Zn. spr.: SA.270.1.1.2022

Odpowiedź na pytanie

dot. postępowania pn.: „Budowa drogi nr 40 w leśnictwie Strzyżyna i Studzianki o długości 1,9 km”

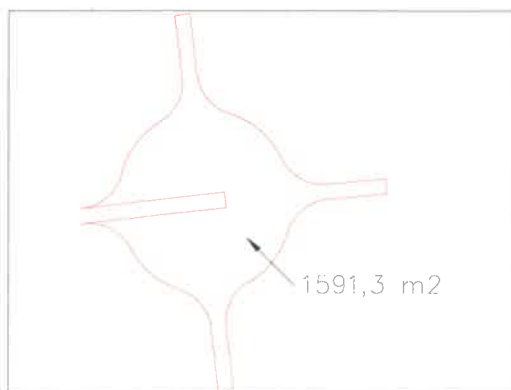
Prosimy o ponowną analizę przedstawionej w przedmiarze oraz w odpowiedzi na pytanie 10 z dnia 01.02.2022 powierzchni pierścienia pętli do zawracania, która wg Wykonawcy powinna wynosić około 3 176 m². Wykonawca do wyliczenia powierzchni pierścienia pętli do zawracania stosuje wzór na pole elipsy. Wyliczenie polega na tym, że od pola powierzchni pętli do zawracania wraz ze środkiem (wymiar wg rys. 2_a6 Plan zagospodarowania terenu: wymiar a: 27,50m+2x7,6m, wymiar b: 23,85m+2x7,6m, stąd $F1 = \pi ab = \pi \times (27,5+2 \times 7,6) \times (23,85+2 \times 7,6) = 5235,75 \text{ m}^2$) odejmuje pole powierzchni środka pętli (wymiar wg rys. 2_a6 Plan zagospodarowania terenu: wymiar a: 27,50m, wymiar b: 23,85m, stąd $F2 = \pi ab = \pi \times 27,5 \times 23,85 = 2059,45 \text{ m}^2$). Wobec powyższego pole powierzchni pierścienia pętli do zawracania wynosi: $5235,75 - 2059,45 = 3 176 \text{ m}^2$. Przy założeniu jak w przedmiarze, że powierzchnia drogi głównej jest liczona na długości 1932,5m można przyjąć, że w powierzchni drogi głównej uwzględniony jest przejazd przez środek pętli. Przedstawione wyliczenia dotyczą wymiarów dla górnej warstwy nawierzchni pętli. Dla dolnej warstwy nawierzchni oraz warstwy stabilizacji powierzchnia pierścienia pętli powinna być odpowiednio większa ze względu na poszerzenia szerokości warstw konstrukcyjnych.

Ponadto należy doliczyć powierzchnie 3 szt. zjazdów z pętli do zawracania. Długość zjazdów po odliczeniu szerokości pierścienia pętli 7,60m będzie wynosić: $30 - 7,6 = 22,40\text{m}$, zatem powierzchnia każdego zjazdu bez uwzględnienia wyokrągłeń na łukach R11 to około: $22,4 \times \text{szer.}3,50 = 78,40 \text{ m}^2$ (górna warstwa), $22,4 \times \text{szer.}3,88 = 86,9 \text{ m}^2$ (dolna warstwa), $22,4 \times \text{szer.}4,47 = 100,13\text{m}^2$ (wzmocnienie podłoża mieszanką CBGM).
Proszę o analizę powyższego i ewentualną korektę.

Powierzchnia pętli jest właściwa.

Zgodnie z wyjaśnieniami Projektanta, w treści pytania nr 3 błędnie obliczono pętlę jako pole prostokąta (długość x szerokość) i jeszcze pomnożono przez 3,14.

$$F1 = \pi ab = \pi \times (27,5 + 2 \times 7,6) \times (23,85 + 2 \times 7,6) = 5235,75\text{m}^2$$

Wzór na pole koła to $3,14 \times r^2$. Przy promieniu $12 + 7,6 = 19,6 \text{ m}$ pole koła wynosi:

$$3,14 \times 19,6^2 = 1206 \text{ m}^2. \text{ Dodatkowe } 385,3 \text{ m}^2 \text{ to poszerzenia, wyokrąglenia i zjazdy.}$$
